**REPÚBLICA DE COLOMBIA
SUPERINTENDENCIA DE INDUSTRIA Y COMERCIO**

Oficio N° 9003

Ref. Expediente N° NC2017/0002219

Asunto: PATENTE DE INVENCION - PCT

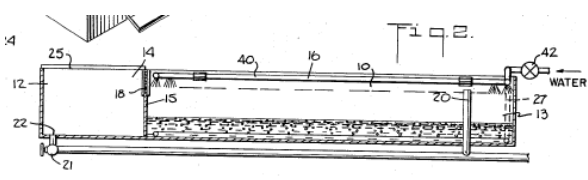
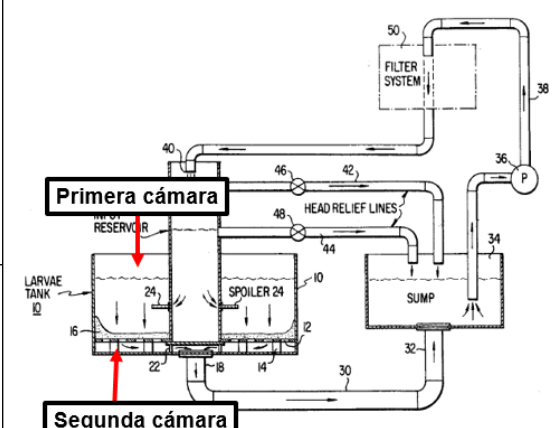
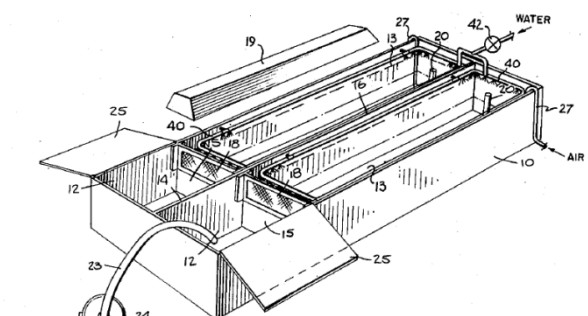
(1) un primer recipiente que comprende una barrea porosa que divide el recipiente en una primera cámara y una segunda cámara, donde la segunda cámara comprende una salida de drenaje.	Se observa en la Figura 2 un primer recipiente (10) que comprende una barrea porosa (18) que divide el recipiente en una primera cámara (13) y una segunda cámara (12), donde la segunda cámara comprende una salida de drenaje (22). 	Se observa en la Figura 2 un primer recipiente (10) que comprende una barrea porosa (12) que divide el recipiente en una primera cámara y una segunda cámara, donde la segunda cámara comprende una salida de drenaje (18) y un segundo recipiente construido similar al primer recipiente.

(2) un segundo recipiente construido similar al primer recipiente.	Se observa en la Figura 1 un segundo recipiente construido similar al primer recipiente.

De acuerdo a la tabla anterior, las características esenciales del aparato para la crianza de larvas de artrópodos acuáticos de la reivindicación 16 habían sido divulgadas previamente en los documentos D1 y D2, por lo tanto, la materia reivindicada no es nueva.

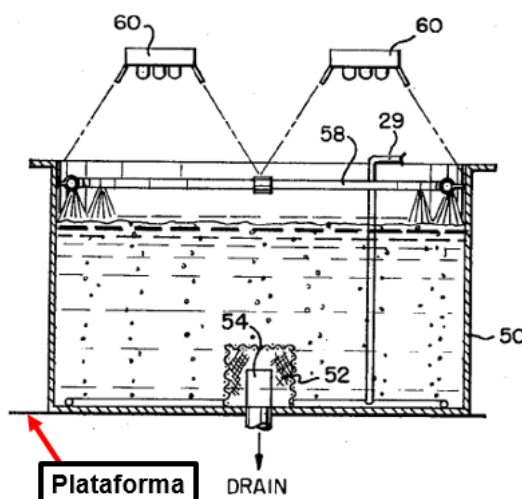
- Reivindicación 17: Se observa en la Figura 4 una plataforma sobre la cual tanque.

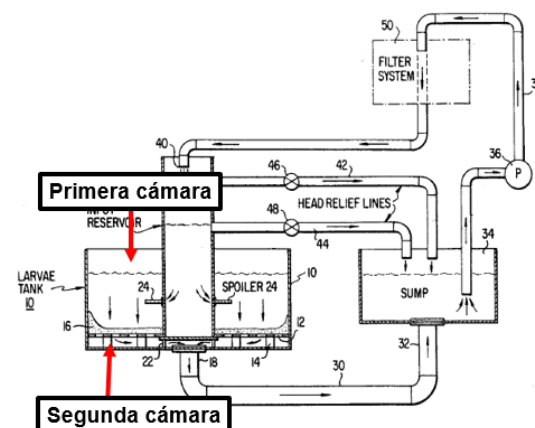
Se observa en la Figura 2 que se colocan larvas en una primera cámara de un recipiente (10), en el que el recipiente comprende una barrera porosa (18) que separa la primera cámara de una segunda cámara del recipiente, en la que la segunda cámara comprende una salida de drenaje y la barrera porosa y suministra agua continuamente en el recipiente (10) a través de la válvula (42), en donde el agua es drenada desde el recipiente (10) a través de la salida de drenaje (22) de la segunda cámara (12).

Se observa en la Figura 1 que se colocan larvas en una primera cámara de un recipiente (10), en el que el recipiente comprende una barrera porosa (12) que separa la primera cámara de una segunda cámara del recipiente, en la que la segunda cámara comprende una salida de drenaje y la barrera porosa y suministra agua continuamente en el recipiente (10) a través de la válvula (24), en donde el agua es drenada desde el recipiente (10) a través de la salida de drenaje (22) de la segunda cámara.

De acuerdo a la tabla anterior, las características esenciales del método para la cría de larvas de artrópodos acuáticos de la reivindicación 18 habían sido divulgadas previamente en los documentos D1 y D2, por lo tanto, la materia reivindicada no es nueva.

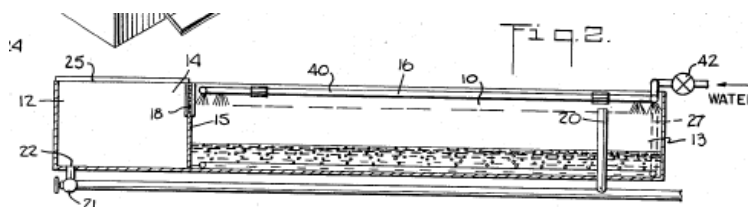
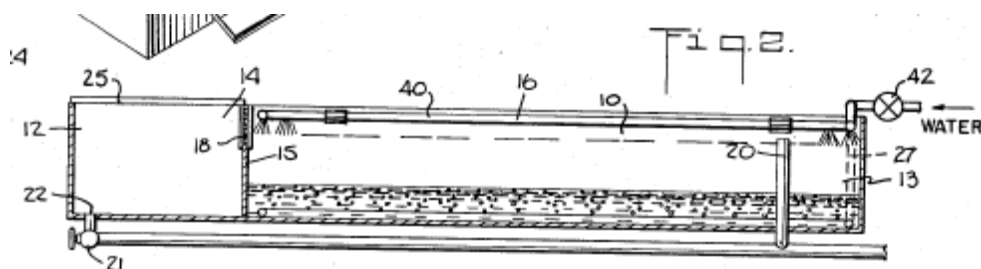
La diferencia entre la invención definida en la reivindicación 1 y el tanque de D1 consiste en que la invención descrita en esta solicitud presenta una barrera porosa entre las dos cámaras con un diámetro de abertura promedio que varía de 100µm a 1000 µm, o de 123 µm a 152 µm

El hecho de que la barrera porosa tenga un diámetro de abertura promedio que varía de 100µm a 1000 µm, o de 123 µm a 152 µm no es una característica técnica que represente un efecto técnico sorprendente, ya que como lo indica el documento D1 cuando se completa la migración larval, la malla divisora de (18) se instala encima del mamparo (15). Las mallas (18) son de un calibre lo suficientemente fino como para evitar que las larvas vuelvan al tanque de incubación (12) (Col. 4, línea 12-15).

En consecuencia, la persona del oficio normalmente versada en la materia, incluiría una malla en el tanque del documento D1 con un calibre de acuerdo con el tamaño de las larvas de los artrópodos (ver Tabla 1 de la presente solicitud) para llegar así al objeto de la reivindicación 1 de la solicitud. Por lo cual se considera obvia.
